改善箇所説明図

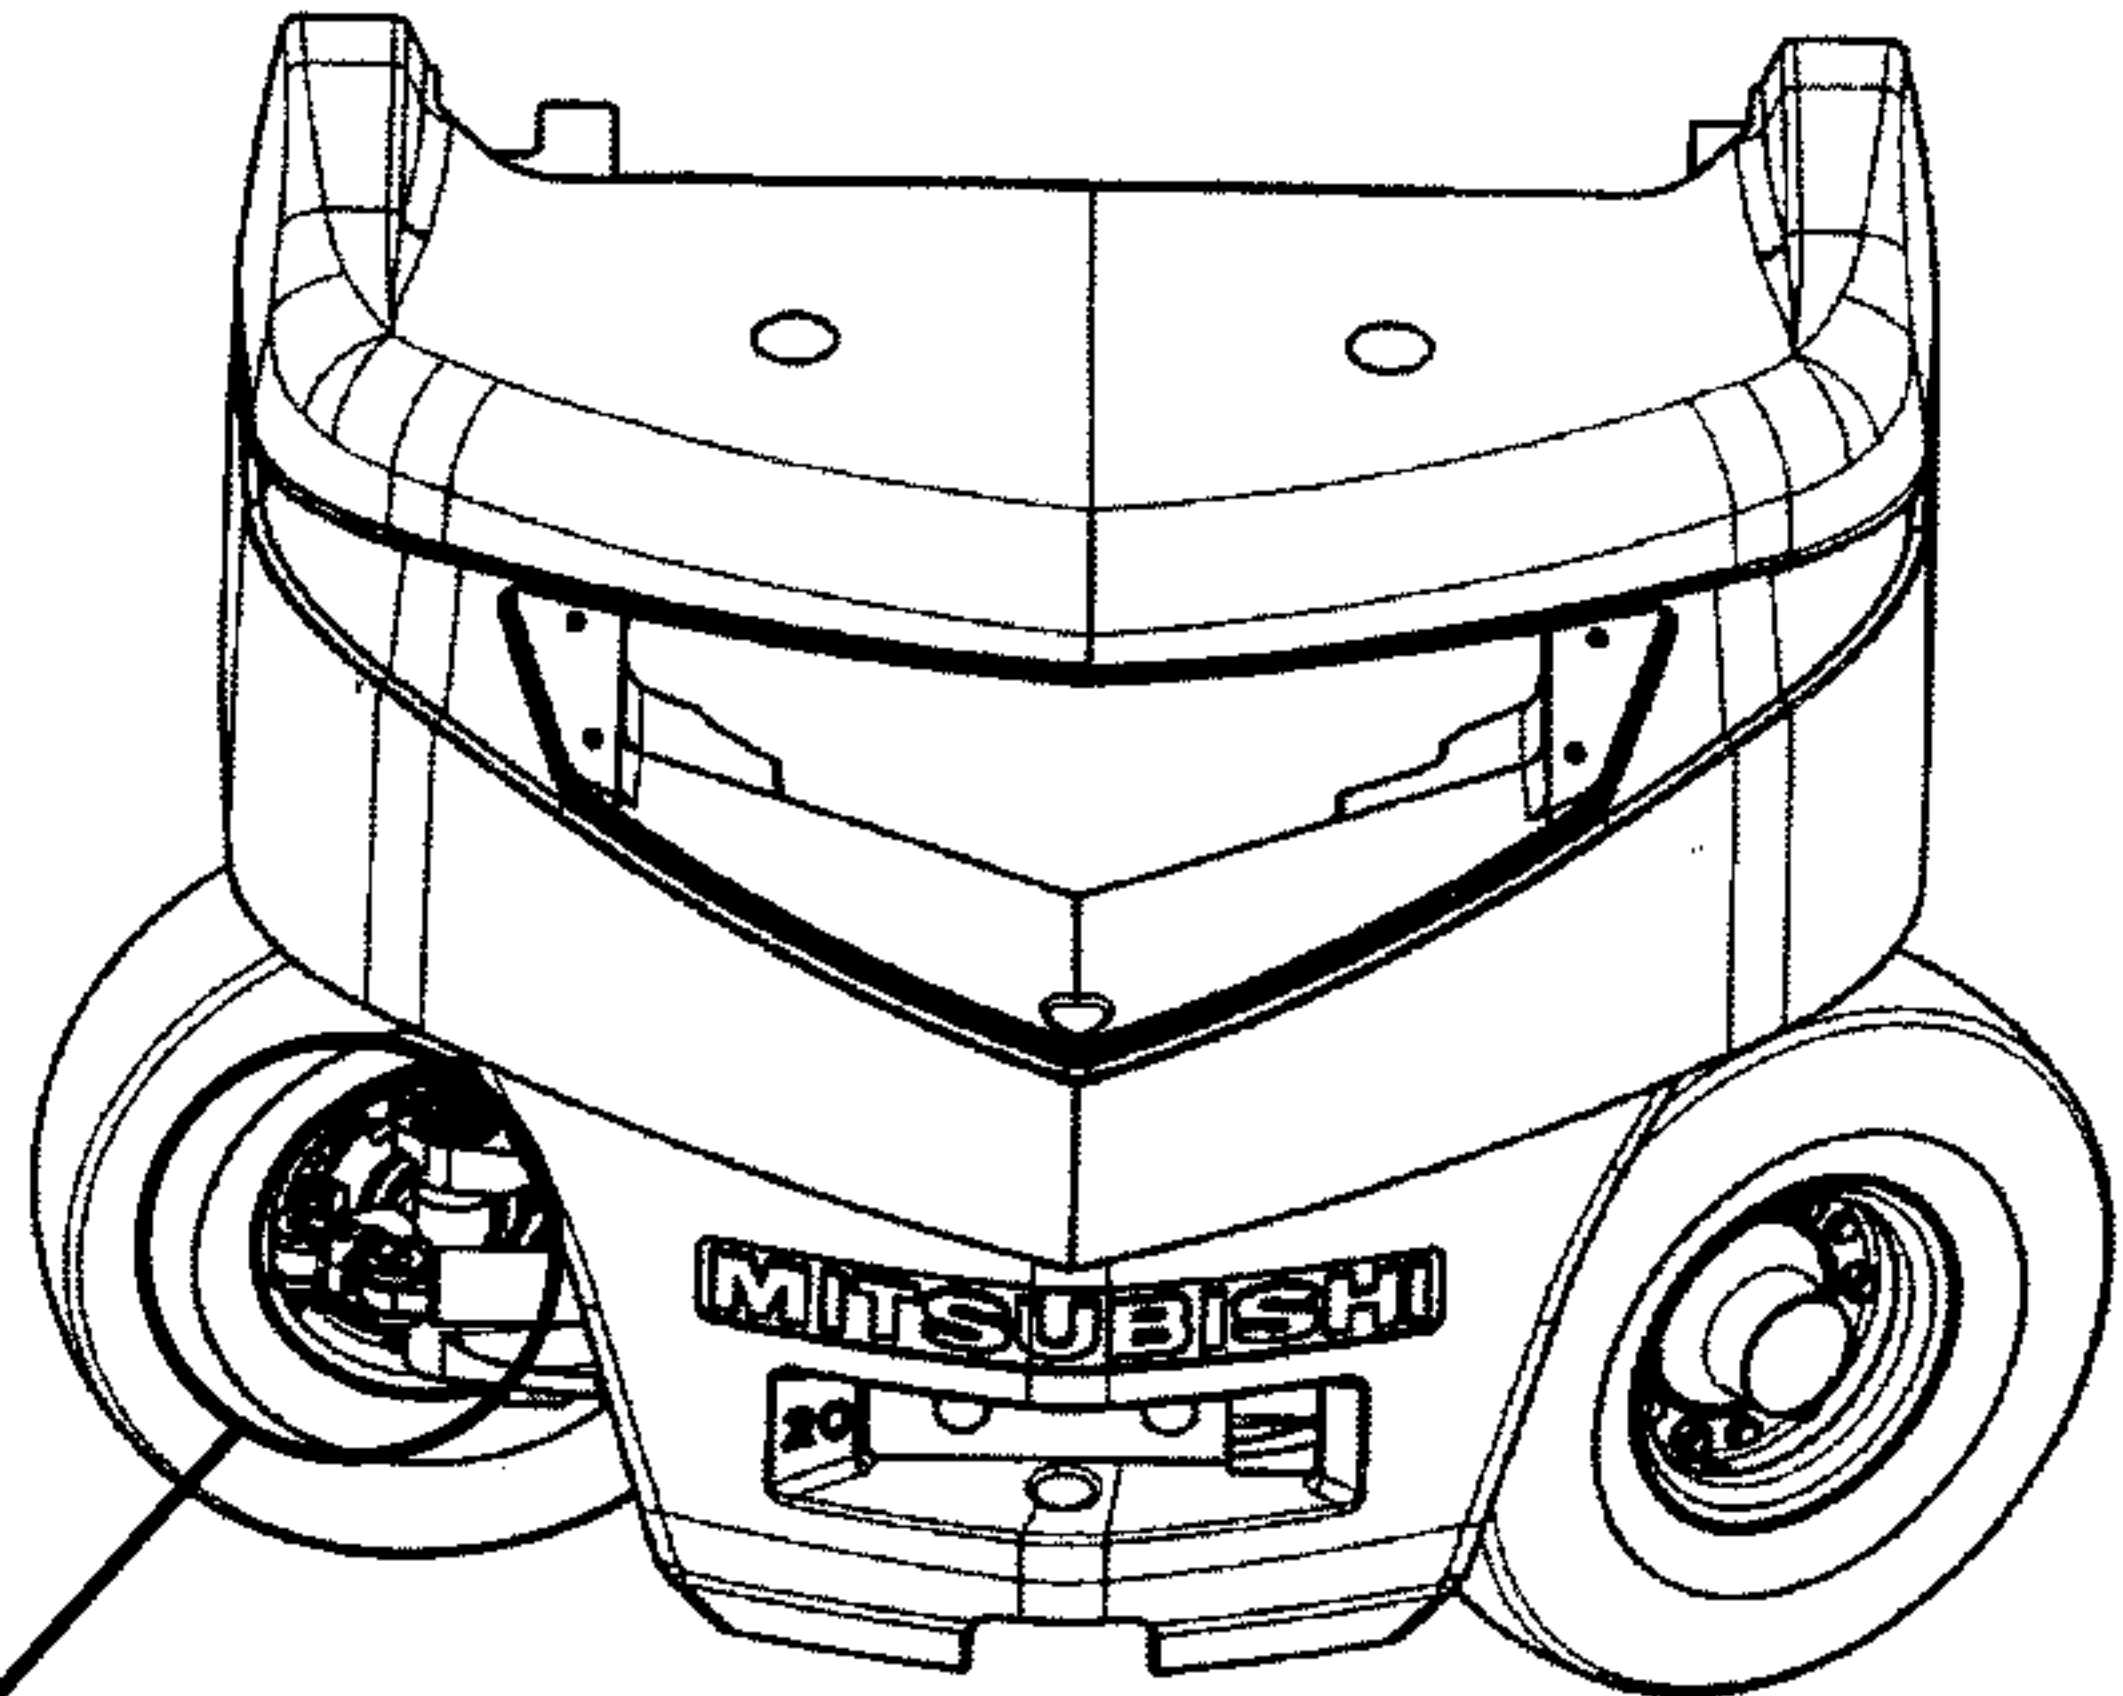
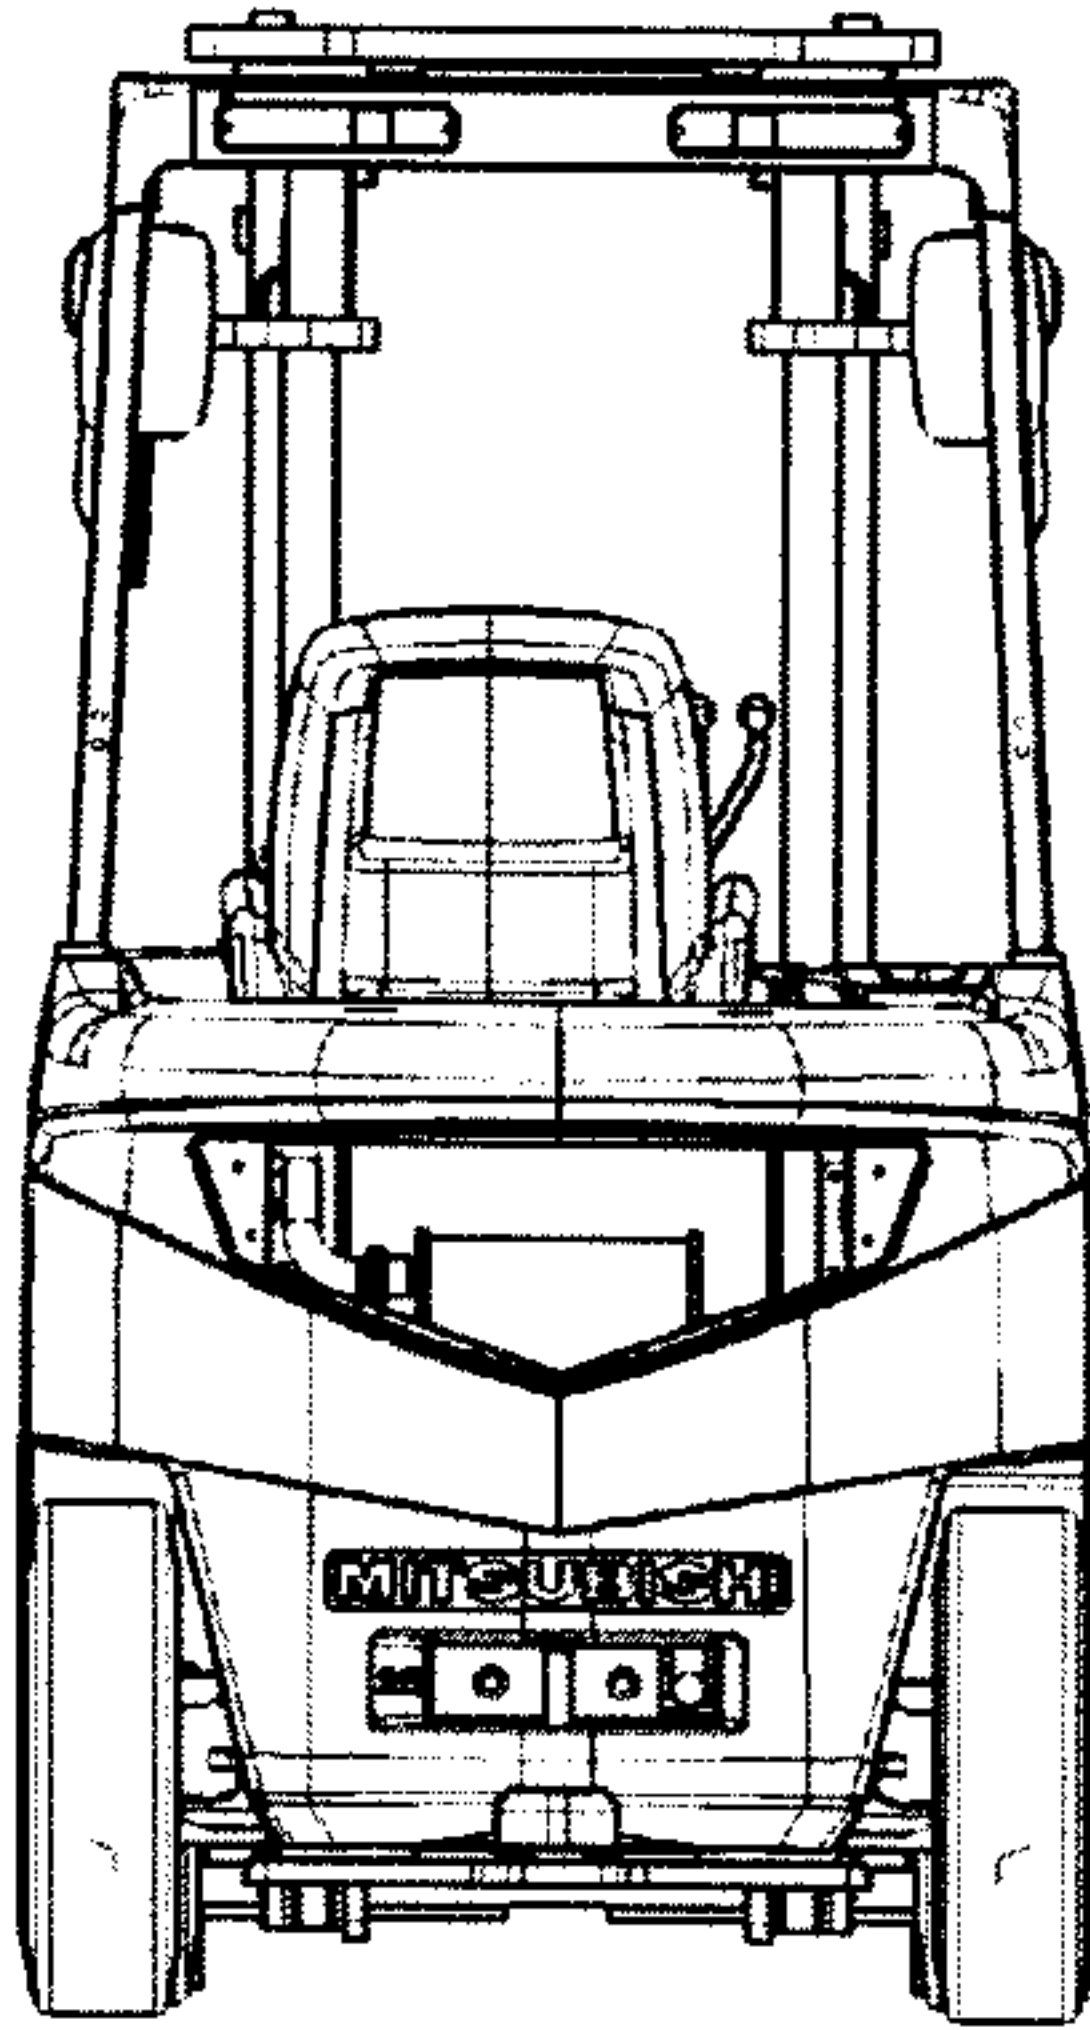
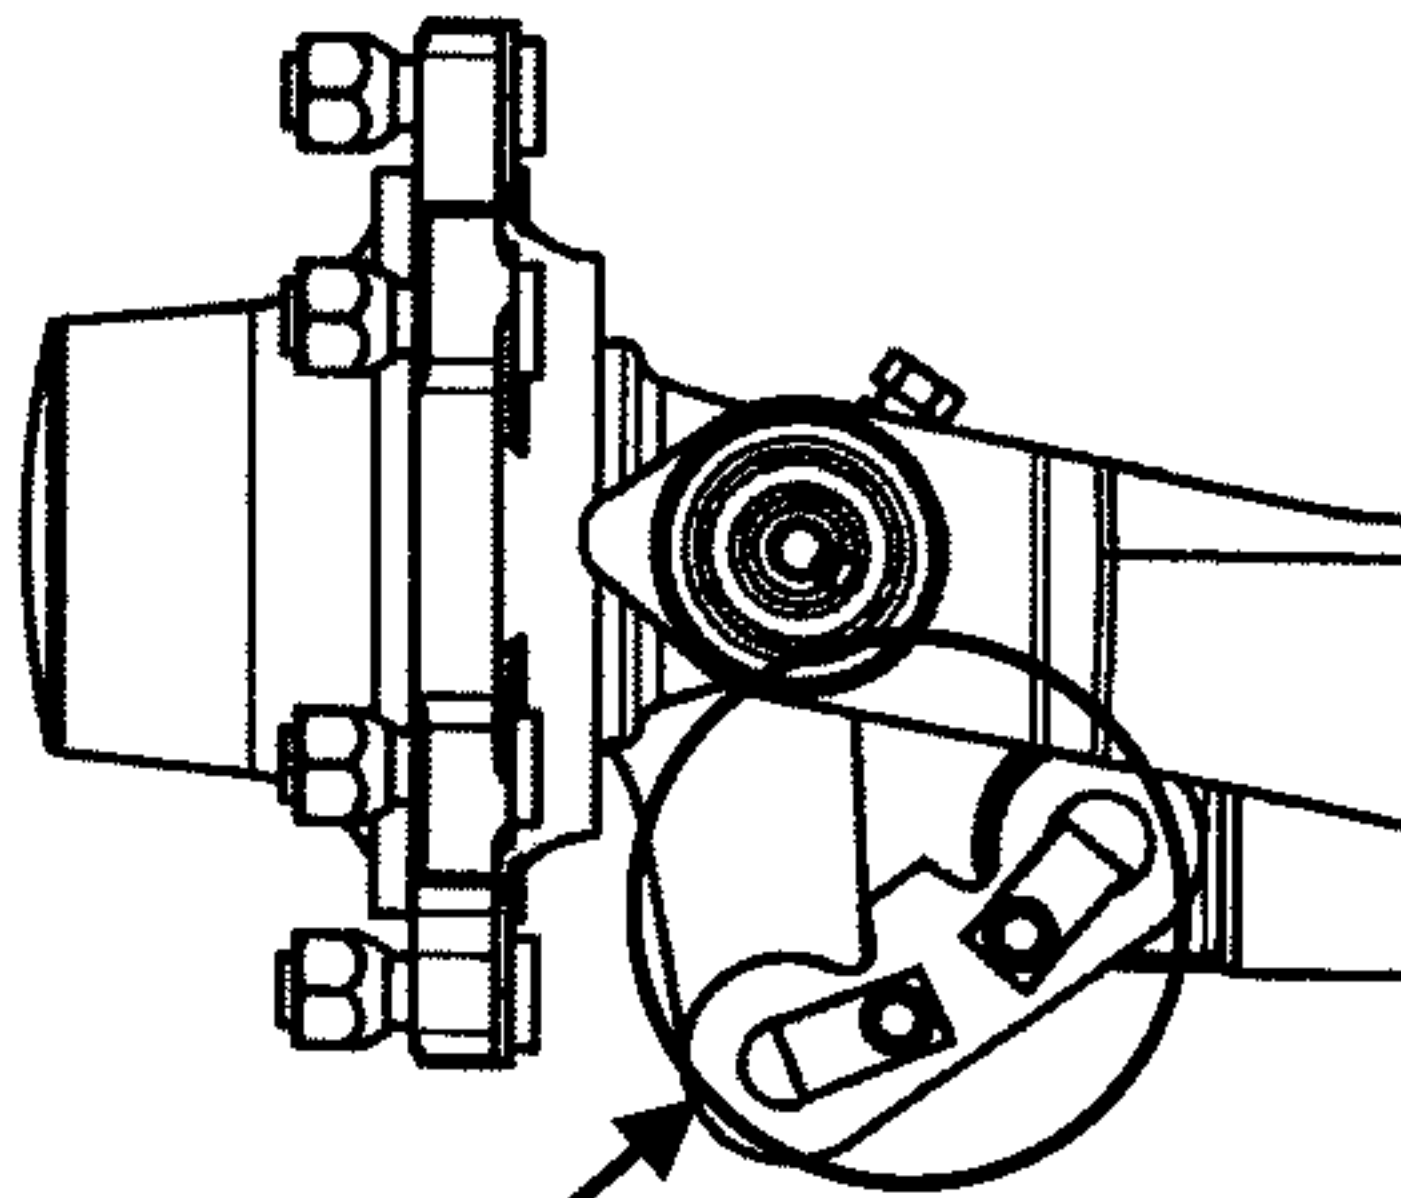
改善前(逆組)

不具合発生箇所

ナックルと油圧式ステアリングシリンダを連結しているタイロッドの取付向きが不適切なため、操舵角が大きい状態で使用をするとタイロッドとナックルが干渉し、タイロッドが破損するものがある。そのため、最悪の場合、かじ取操作が出来なくなるおそれがある。

改善後(正規)

改善内容

全車両、目視にてリヤアクスルタイロッドの取付向きを左右共に確認し、不適切なものは新品のタイロッドを正規向きに取付ける。又、タイロッドが破損している車両はタイロッドピンも交換する。
